Projet L2 à Lapoutroie

Dossier de Demande d'Autorisation Environnementale (DAE).
Remarques du Parc Naturel Régional des Ballons des Vosges du 14 mars 2024.
Réponses du Pétitionnaire.

CRÉATION D'UNE CENTRALE HYDROÉLECTRIQUE SUR LE COURS D'EAU DE LA BÉHINE À LAPOUTROIE

Note technique sur l'étude d'impact

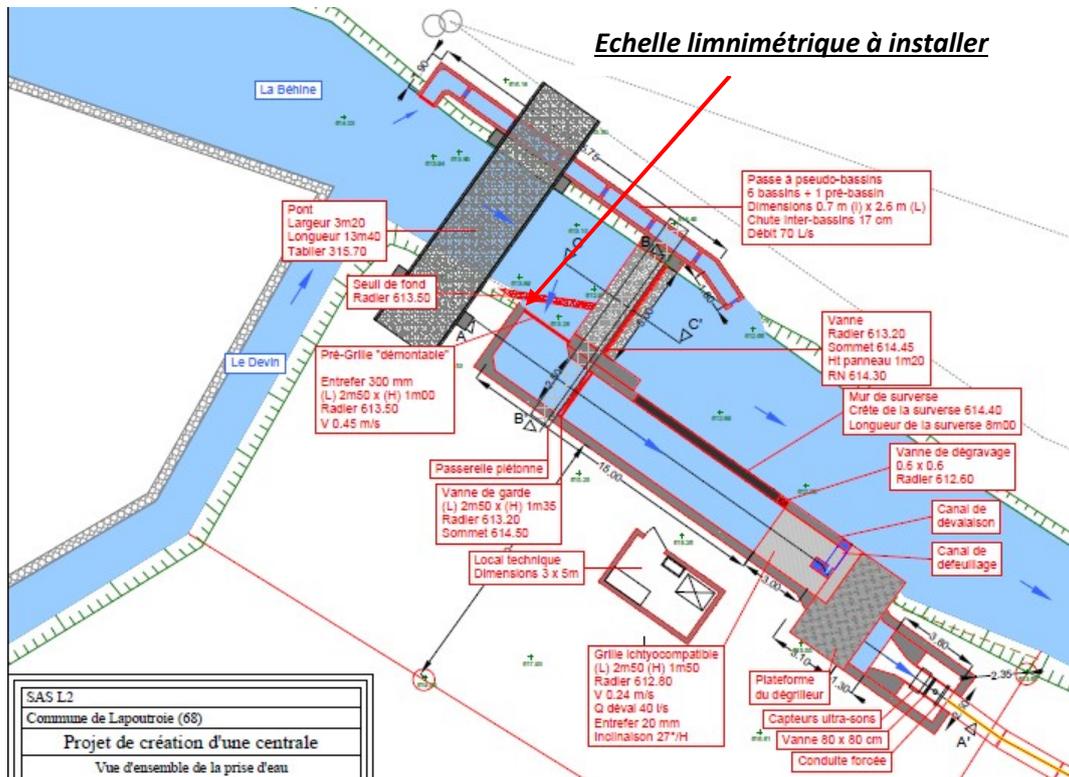
Afin de surveiller la restitution du débit réservé et la fonctionnalité de la passe à poissons, l'installation d'un système indiquant le niveau d'eau minimum peut permettre de faciliter les contrôles (par l'exploitant et par les services de l'Etat). Un tel système permet de simplifier les contrôles et d'être réactif si la passe n'est plus fonctionnelle.

- *Mettre en place un marqueur ou une échelle limnimétrique avec une marque indiquant le seuil de fonctionnalité de la passe à poisson. De plus, ce marqueur doit être visible depuis l'extérieur par les agents de l'Etat.*

Il est effectivement prévu de mettre à l'amont de la passe à poissons, sur la rive droite de la rivière à l'entrée du canal d'aménée, une échelle limnimétrique graduée, avec une marque correspondant au niveau de retenue normale à 614.3 m NGF. A ce niveau la partie du débit réservé passant par la passe à poisson en rive gauche est garantie à 70 l/s. L'Exploitant ne descendra jamais en dessous de ce niveau 614.3 mNGF, sauf si le débit entrant est inférieur au débit réservé total, 110 L/s, auquel cas la centrale sera arrêtée.

L'échelle limnimétrique installée en rive droite à l'entrée du canal d'aménée sera facilement lisible par les agents de l'état, par l'Exploitant ou par d'autres observateurs depuis la rive gauche (parking à

camions). Cette échelle permettra donc de s'assurer que les 70 l/s de la passe à poissons sont bien respectés.

Concernant les 40 l/s devant passer par le canal d'amenée pour alimenter le système de dévalaison des poisson, l'échelle limnimétrique installée en rive droite à l'entrée du canal d'amenée permettra de garantir un niveau et donc de garantir le débit transitant par le système de dévalaison. Néanmoins pour tenir compte de la très faible perte de charge dans le canal d'amenée, une marque sera mise en place en rive droite du canal d'amenée, juste avant la grille, pour garantir les 40 l/s.

7. Rejet à l'aval de la centrale, risque d'érosion de la berge

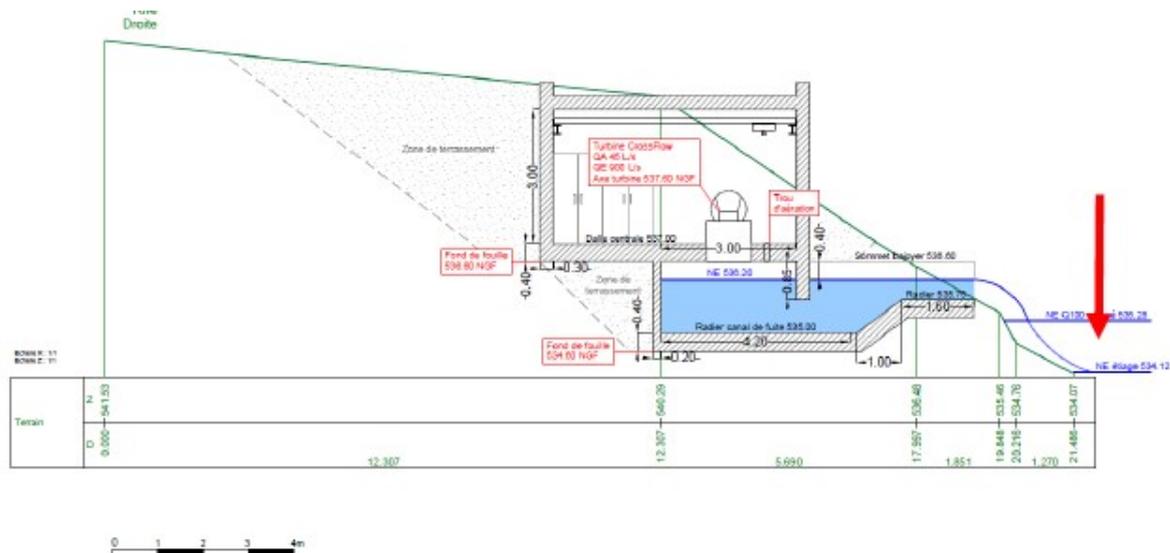
Les eaux turbinées par la centrale en aval du tronçon court-circuité, sont rejetées dans le cours d'eau.

- Y a-t-il un risque d'érosion au niveau du rejet des eaux turbinées (image ci-dessous) ?

Le débit rejeté par la centrale sera au maximum de 900 l/s. Le fruit du talus dans ce tronçon de rivière en rive droite est modeste (1/1). Nous mettrons effectivement en place des enrochements percolés pour éviter tout risque d'affouillement du talus.

SAS L2
Commune de Lapoutroie (68)
Projet de création d'une centrale
Conduite forcée au niveau du profil TCC1

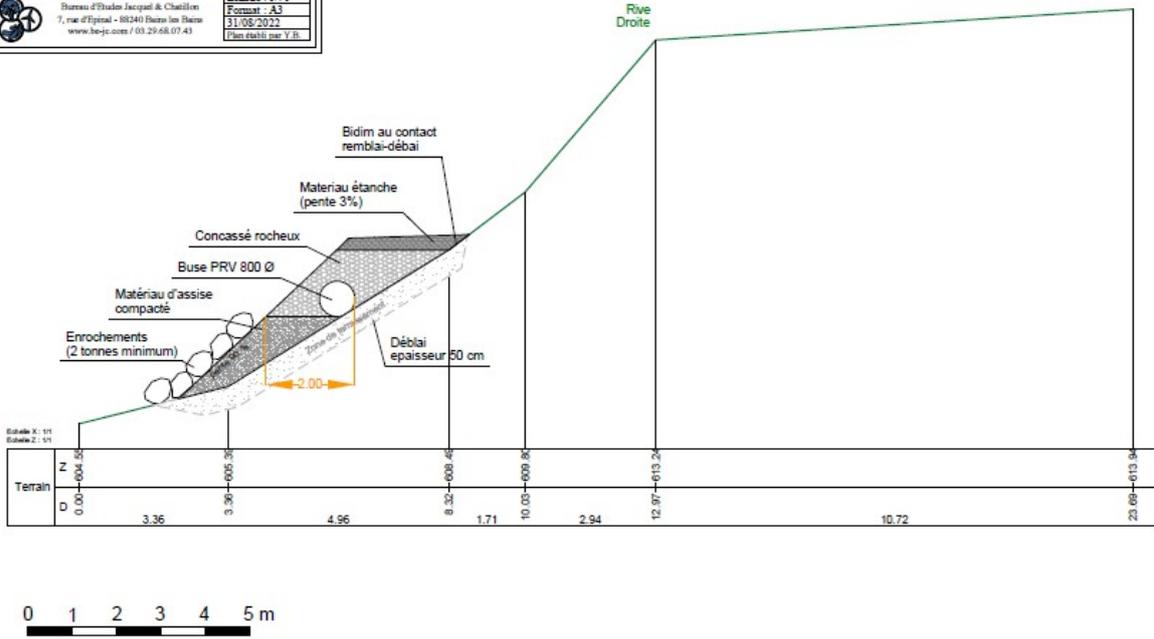
La pente de 45° sur le concassé semble importante. Un glissement de la conduite pourrait porter préjudice à l'installation ainsi qu'au milieu.

- *Une pente plus faible permet généralement d'améliorer le maintien du concassé, et donc la stabilité du matériau étanche et de la conduite.*
- *Pour le maintien de l'enrochement, il est vivement conseillé de prévoir une bèche en pied de talus de sorte à ancrer le premier rang de roche.*

Dans nos plans, cf ci-après, nous avons prévu un décapage du terrain naturel pour ne pas se fonder sur la partie altérée du terrain. Ce décapage permet de faire une bèche en partie basse du remblai. Le maintien de l'ensemble du remblai est garanti avec des enrochements de 2 tonnes minimum posés sur le remblai compacté et en pied. Un matériau étanche sur le dessus du remblai évitera les percolations au travers du remblai et les potentiels entraînements de fines. Nous pensons que ce dispositif devrait être stable. Nous avons prévu des plans d'exécution pour définir le calepinage précis de la conduite forcée. Ces études d'exécution comprendront 2 ou 3 calculs de stabilité de talus dans ces zones escarpées et nous amèneront peut-être à modifier la pente du remblai ou le dispositif de confortement.

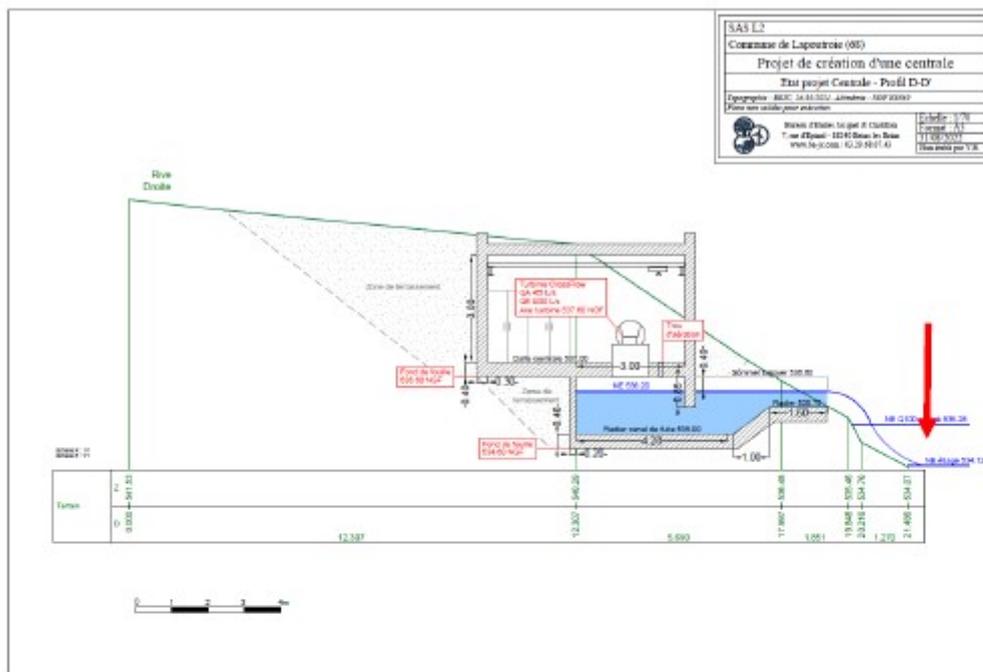
- *Y a-t-il un risque d'érosion au niveau du rejet des eaux turbinées (image ci-dessous) ?*
